AUGUST 2004

## Nye broer ved Kvæsthusbroen

I marts 2004 udskrev Københavns Kommune en projektkonkurrence om forslag til udformningen af en broforbindelse bestående af to separate broer for fodgængere og cyklister over henholdsvis havneløbet og Kvæsthusgraven.

Forslag nr. 2 / 25423

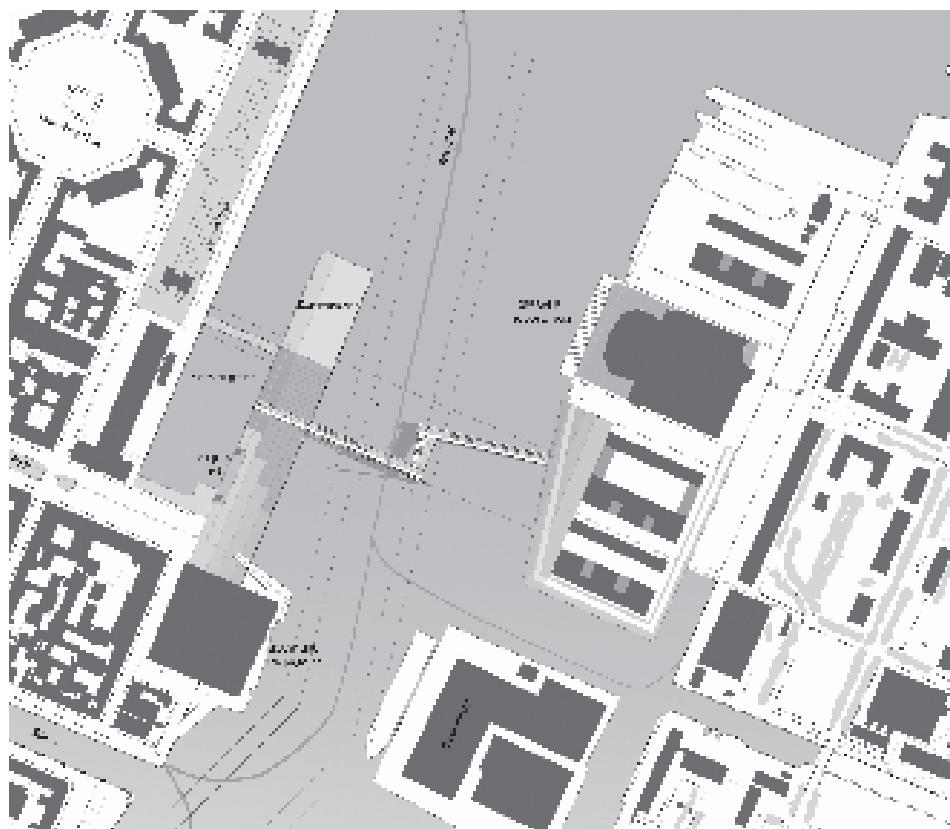
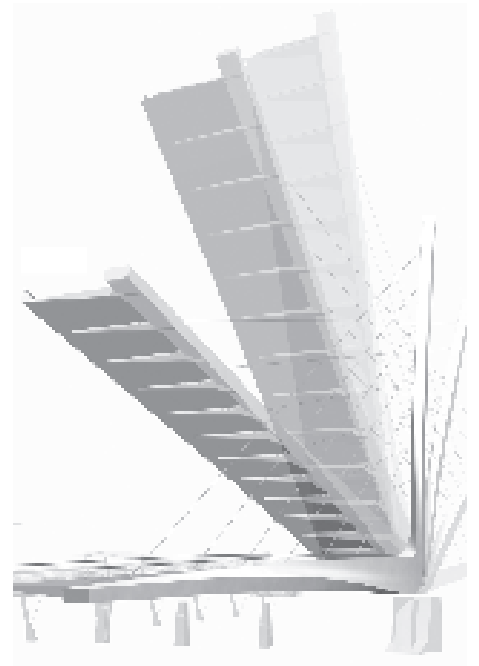
Brobanen er asymmetrisk opbygget med V-formede, asymmetriske søjleunderstøtninger, som balancerer på betonfundamenter. Beskyttelsen mod vejr og vind er ikke løst med de viste rækværker og den skråtstillede glasoverdækning.

Pladsdannelsen midt på broen har sine kvaliteter som udsigts- og mødested, men med to vinkelrette knæk i den horisontale linieføring er den et problem i forhold til trafikken, ikke mindst når strømmen af cyklister er tættest. Efter dommerkomiteens opfattelse må denne del af forslaget underkastes en nærmere bearbejdning, hvilket også gælder for rampeanlægget på Kvæsthusbroen, som virker uafklaret og må bearbejdes.

Placeringen af gennemsejlingsfaget er klar og tydelig for de sejlene, og behovet for supplerende sikkerhedsforanstaltninger mod påsejling vil være begrænset, idet broens oplukkelige del klappes op og bliver særdeles synlig. Herved formindskes risikoen for påsejling.

understøtning vil dog være sårbare over for påsejling, så hvis en risikoanalyse skulle vise, at piller uden for gennemsejlingsfaget må skibsstødsikres, vil det være nødvendigt at udføre tilslutningsfagene piller med større robusthed.

Klapbroens vandrette bjælke, der bærer det udkragede brodæk, er ophængt i skråstillede kabler, som er fastgjort til masten. Denne løsning stiller store krav til stivhed af både mast og hjørnesamlingen mellem bjælke og mast samt optagelse af vridninger i drejelejet. De skråstillede kabler vil ingen effekt have ved vestenvind ind på

det opklappede brodæk, og mere detaljerede beregninger må gennemføres, bl.a. for at sikre mod vindinducerede kabelsvingninger og udmattelsesbrud.

På masten er monteret en bevægelig 60 tons kontravægt, der i forbindelse med åbning og lukning af broen skal hejses op og ned for at opnå en optimal afbalancering. En løsning, der kræver et relativt kompliceret styresystem, og hvis konstruktion og virkemåde i givet fald skal viderebehandles eller ændres til en mere traditionel løsning.

Det er i øvrigt ikke godt gjort, at der med de viste tværsnitsdimensioner på masten vil være tilstrækkelige pladsforhold (specielt ved toppen), til at der inde i masten kan placeres kabelforankringer, kraftige tværafstivninger og skinnekonstruktioner for den tunge kontravægt samt hejsemaskineriet.

ophængte, styrede kontravægt må bearbejdes, således at driften af broen ikke bliver problematisk.

miske ramme med ca. 20 procent. Ved en reduktion af brobredden til 6 meter, en bearbejdning af den centrale pladsdannelse og en forenkling af åbningsprincippet skønner dommerkomiteen, at forslaget ville kunne realiseres inden for den økonomiske ramme.

Snit

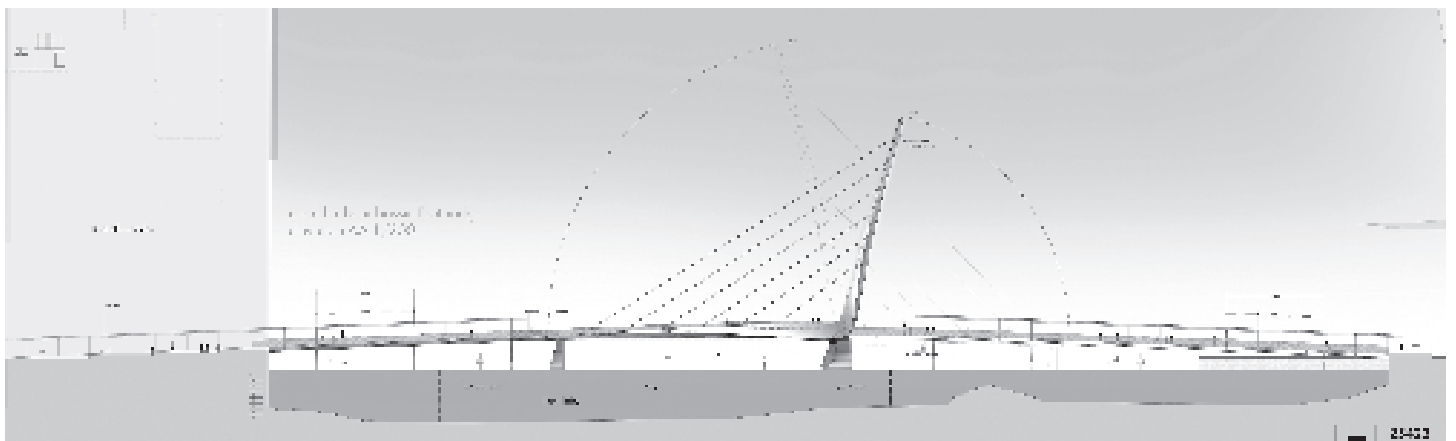
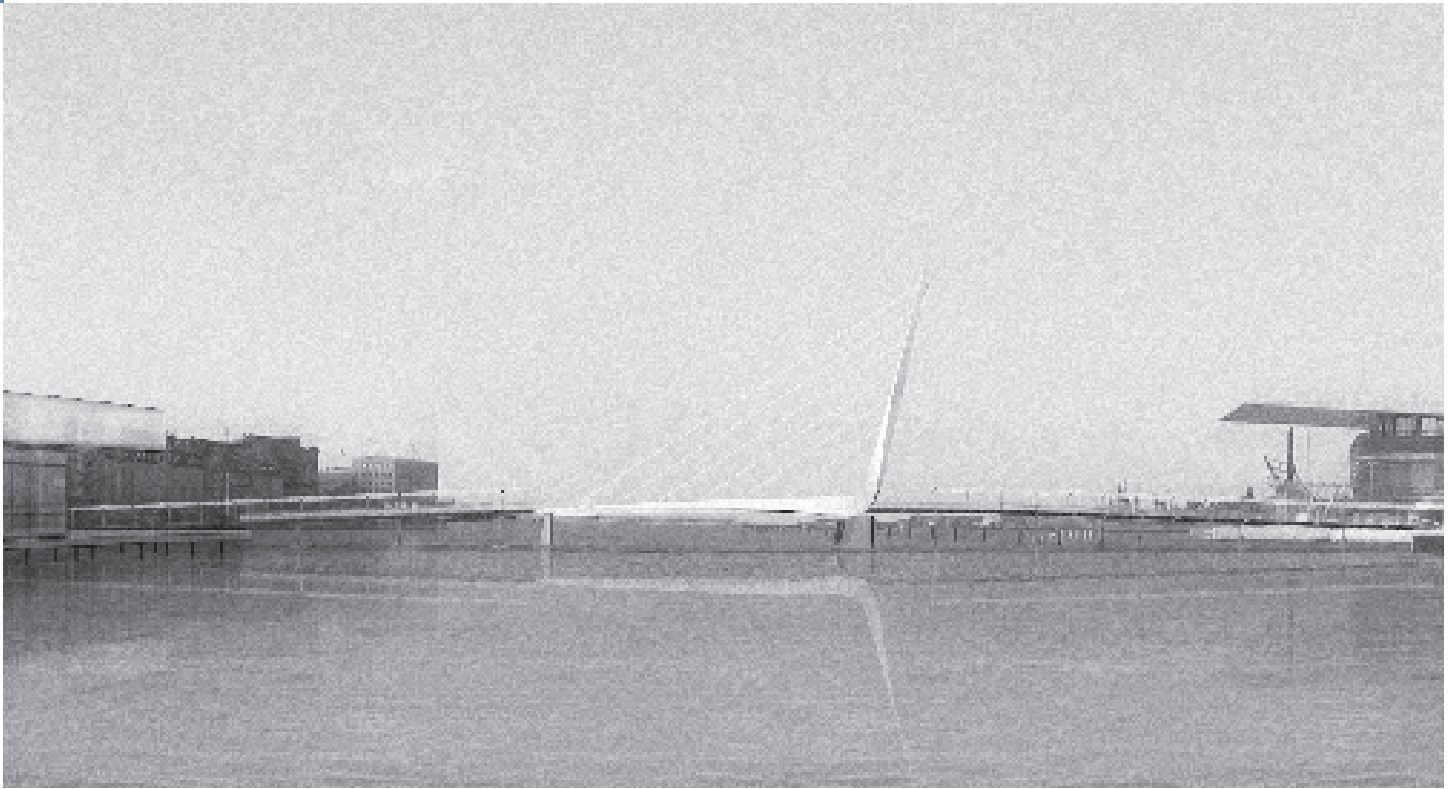
Langsgående H-profiler understøtter brobanelpladen, der foreslås udført af aluminium på gangarealer og af 50 mm beton på cykelarealerne. Den anførte tykkelse på betonbelægningen forekommer at være utilstrækkelig i forhold til den krævede bæreevne og kapacitet sammenholdt med det aggressive miljø. Og især for vippebroens vedkommende vil risikoen for revnedannelse i belægningen være for stor som følge af de bevægelser, der forekommer i forbindelse med åbningen af broen. En belægning opbygget af en stålplade på H-profilerne, hvorpå der udlægges en ca. 10 mm

kunststofbelægning, vil være mere hensigtsmæssig, også som alternativ til aluminiumsbelægningen på gangarealerne, idet aluminium sammen med stål og beton kan give korrosionsproblemer.

Forslag nr. 6 / 10212

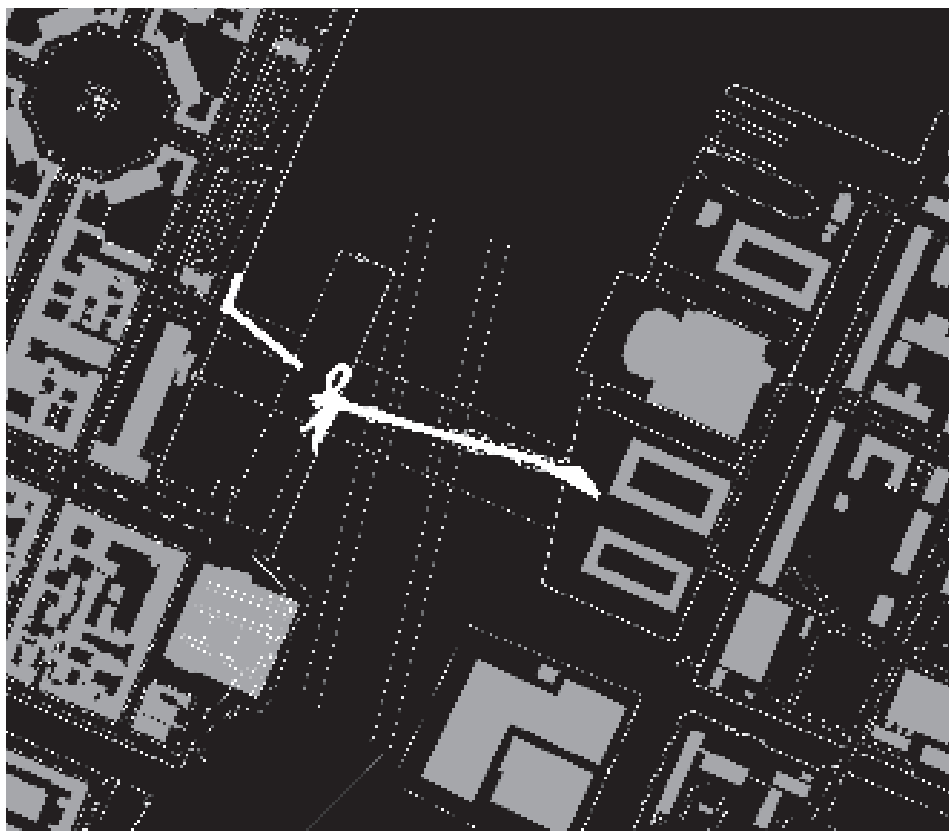
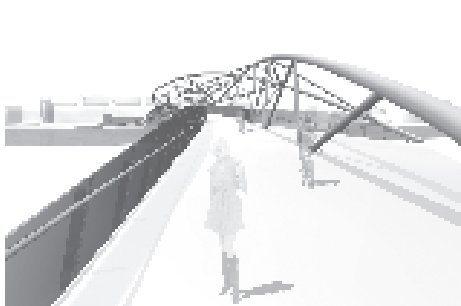
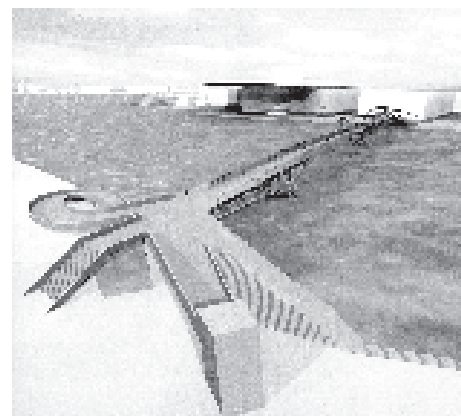
Trods den meget detaljerede fremstilling og mange fine detaljer finder dommerkomiteen, at forslaget på flere punkter er uafklaret. Isbjerget virker ikke tilstrækkeligt gennemarbejdet, og dommerkomiteen er betænkelig ved både dets rumlige virkning og dets funktion. For eksempel virker rampeanlægget ikke ideelt til hurtig og tæt cykeltrafik.

Også sidefagenes konstruktioner burde bearbejdes. Det østlige fags visuelle – og konstruktive – sammenvoksning med kajen virker uafklaret, og pillen, der understøtter faget på midten, forekommer umotiveret.

Det foreslåede åbningsprincip er gennemarbejdet og veldokumenteret, men alligevel er dommerkomiteen skeptisk med hensyn til dets funktionalitet. Det forudses, at det danske klima og det maritime miljø ville kunne give store vedligeholdelsesproblemer, og den drejebro, som forslagsstilleren nævner som en alternativ løsning, er værd at foretrække, selvom dette ville svække forslaget idé.

Det er dommerkomiteens opfattelse, at en sådan skærm næppe er effektiv, og at der vil kunne opstå kraftig turbulens på broen. Dog ville dette formodentlig kunne løses ved en passende perforering af skærmen.

Placeringen af gennemsejlingsfaget vil ikke umiddelbart være tydelig for de sejlene, og i åben tilstand vil de to udkragede brodragere være meget sårbare over for påsejling, hvorfor der vil være behov for sikring af disse ved etablering af f.eks. ledeværker.

Den 'forvredne' østlige gitterkonstruktion er bevidst udformet uden hensyntagen til konstruktiv effektivitet, og med en meget kompliceret geometri er den vanskelig og dyr at udføre. Desuden er det problematisk, at stålkonstruktionen har så lav en beliggenhed, at vigtige konstruktionssamlinger befinder sig i *splash-zonen*, dvs. tæt på vandoverfladen.

Ved åbning og lukning er det tvivlsomt, hvorvidt det oplukkelige fag, der skydes vandret ind i tilslutningsfaget, efter at dette fag er åbnet ved en opadgående rotation, kan gennemføres inden for den ønskede tid til åbning / lukning af broen. Princippet og konstruktionen for oplukning af broen er formodentlig ikke tidligere anvendt, og når der både kan forventes tidsmæssige problemer ved åbning og lukning samt konstruktive og driftsmæssige problemer, vil der være en betydelig risiko ved at anvende det foreslåede princip.

Ved en reduktion af gitterkonstruktionens udstrækning og dimensionering samt en forenkling af åbningsprincip og rampeanlæg ('isbjerget') skønner dommerkomiteen, at forslaget ville kunne realiseres inden for den økonomiske ramme.

Forslag nr. 1 / 77999

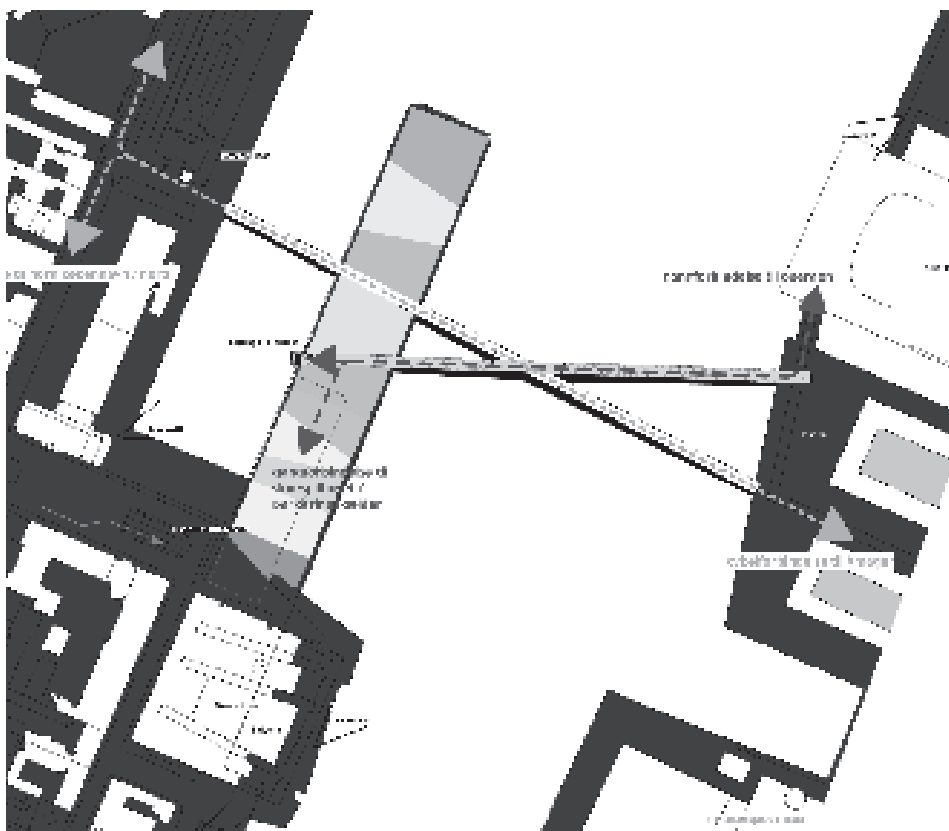
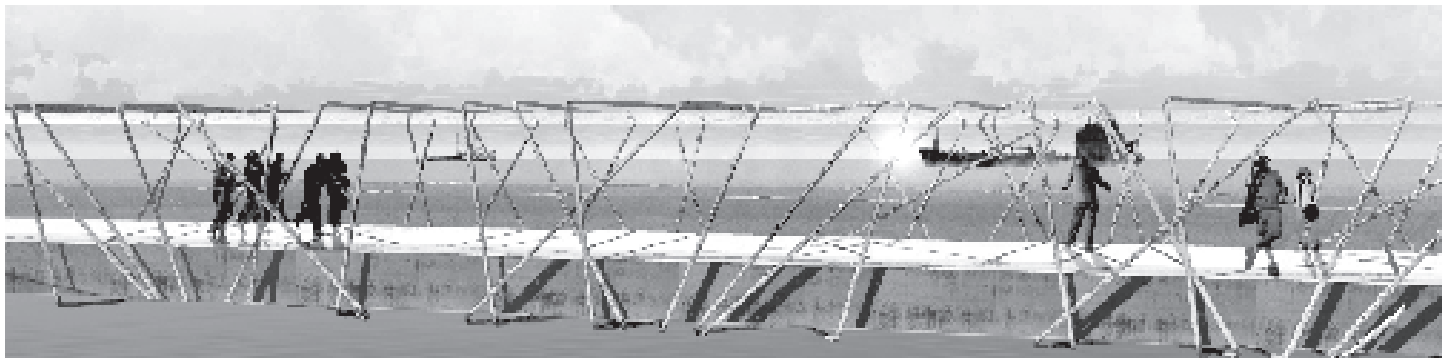
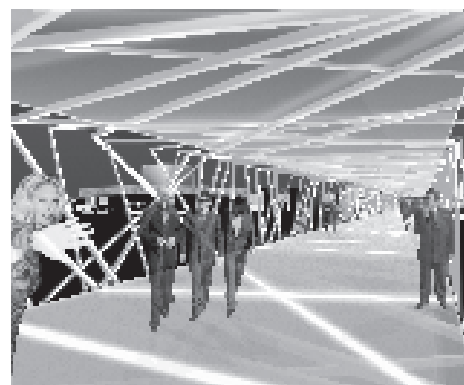
mangler imidlertid substans. Rammebjælkernes spændvidde kræver en pæn konstruktionshøjde, og en horisontal glasoverdækning, hvor regnvandet vil fosse ned over siderne, kræver en ombearbejdning.

For broen over havneløbet er der som udgangspunkt valgt en gennemsejlingshøjde på kun 3,0 meter. Med de nuværende seks passager i timen vil havnebussens sejlruiter enten skulle omlægges totalt, eller det foreslåede alternativ med høje ramper på Kvæsthusmolen skal gennemføres. Forslagsstilleren har kun i meget oversigtspræget form skitseret alternativet med ramper. Imidlertid står det klart, at det er en løsning, der vil inddrage hele Kvæsthusmolen, hvilket forekommer at være uacceptabelt.

De to broer har hver et 6 meter bredt brodæk og dermed generelt en fin adskillelse af cyklister og fodgængere. Til gengæld er der et særdeles farligt krydsningspunkt mellem brobanerne, hvor specielt de gående vil have vanskeligt ved at observere de ofte hurtige cyklister, der kommer fra samme side. Det må således være helt nødvendigt at lave sikkerhedsforanstaltninger, der sikrer, at cyklisterne eller fodgængerne standser op, hvilket vil give en uheldig afbrydelse af trafikken.

Glasoverdækningen på fodgængerbroen bæres af stålrørssammer, der er anbragt i et tilfældigt mønster, hvilket medfører at glaspanelerne får en meget uensartet understøtning. Der er ikke redegjort for, hvorledes stålrørssammerne fastgøres til brodragerne. Glasoverdækningen vil være særde-

Det er foreslået, at afvanding af brodækket sker ved at lede vandet direkte ud over siderne af broen. Denne afvandingsform er ikke velegnet, idet det må forventes, at broens belægnings saltes om vinteren, hvorved korrosion af de vanskeligt tilgængelige sider fremmes – også selvom de udføres i Cor-Ten stål.

Forslaget indeholder kun sparsomme oplysninger om udformningen af klappag, klappiller og 'maskinrum', herunder specielt funktion, virkemåde og reservekapacitet for de hydrauliske cylindre, der skal løfte broklapperne.

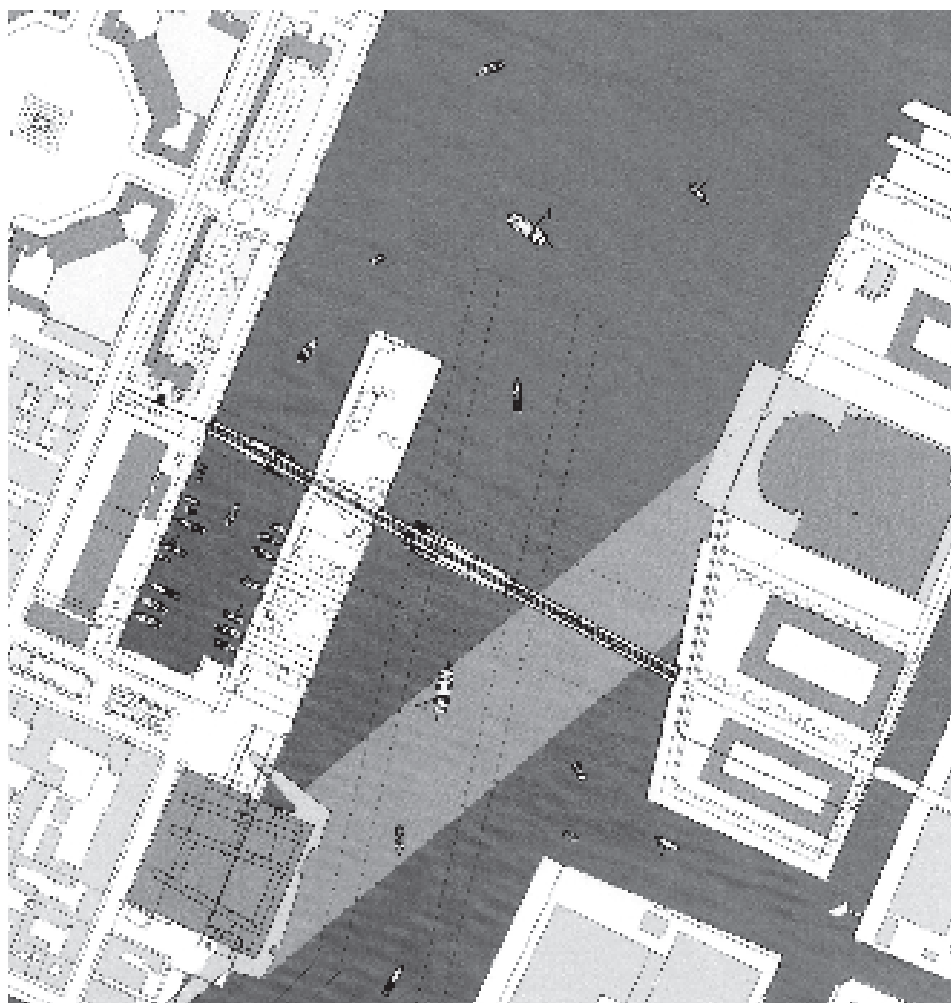
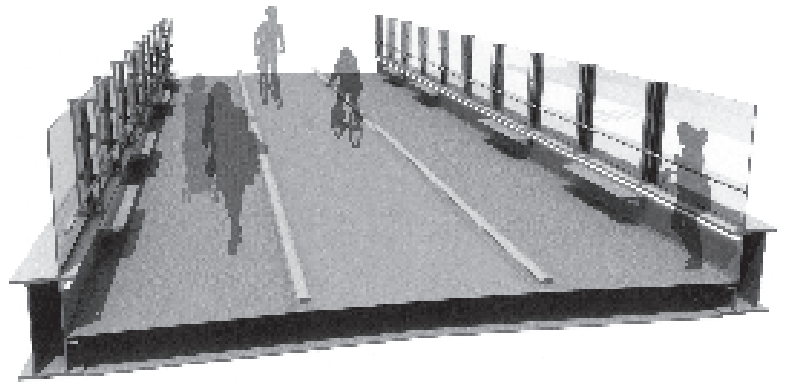
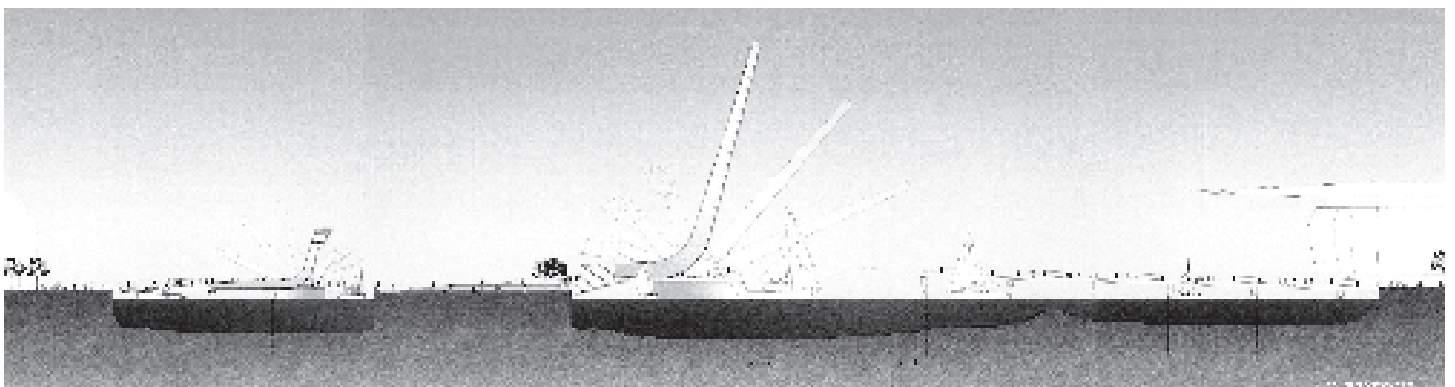
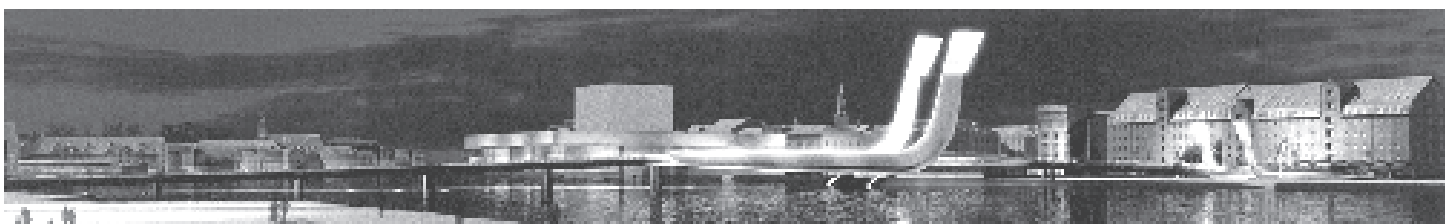
Det store rampeanlæg på Kvæsthusbroen virker også uheldigt. Adgangsforholdene til havnebroen, med rampens fodpunkt tæt på Kvæsthusgravens kaj, er utilfredsstillende, og anlæggets store volumen spærrer for udsigten fra skuespilhuset mod yderhavnen og Sundet.

Mest problematisk er dog udformningen af klappagene. Efter dommerkomiteens opfattelse har de et påtrængende formsprog, som ville gøre broen meget dominerende i havnerummet, og er uden relation til skuespilhus og opera såvel som til den eksisterende byarkitektur. Dommerkomiteen er således ikke begejstret over klappagene form og deres symbolske henvisning til stævnen på et vikingeskib.

Gennemsejlingsfaget markeres tydeligt af de to boomerang'er, og påsejlingsssikringen af den robuste klappille vil være enkel at udføre. Derimod vil de østlige tilslutningsfags endepille mod klappifaget kræve en sikring i form af ledeværker eller lignende.

Bropladens bredde giver mulighed for gode pladsforhold for gående og cyklister, men den viste disponering af tværsnittet, med bænke i begge sider og cykelbane i midten, giver en alt for smal cykelbane. Men den viste disponering kan umiddelbart ændres, så den giver større sikkerhed for brugerne, især de mange cyklister.

bundet med tværdragere. Anvendelsen af HE-profiler til kantdragerne vil give vedligeholdelsesproblemer på grund af de udkragede flangeplader, som vil samle snavs og fugleekskremer. Det ville være at foretrække, om de langsgående dragere var udformet som kassedragere med et rektangulært tværsnit. Brobanepladen består af en relativt tynd 6 mm plade afstivet med langsgående ribber.

De markante, boomerang-formede dragere i klappifaget har angiveligt et trekantformet tværsnit, men nærmere oplysninger mangler, og tegningsmaterialet viser ikke et tværsnit i klappifaget eller i boomerangens øverste del.
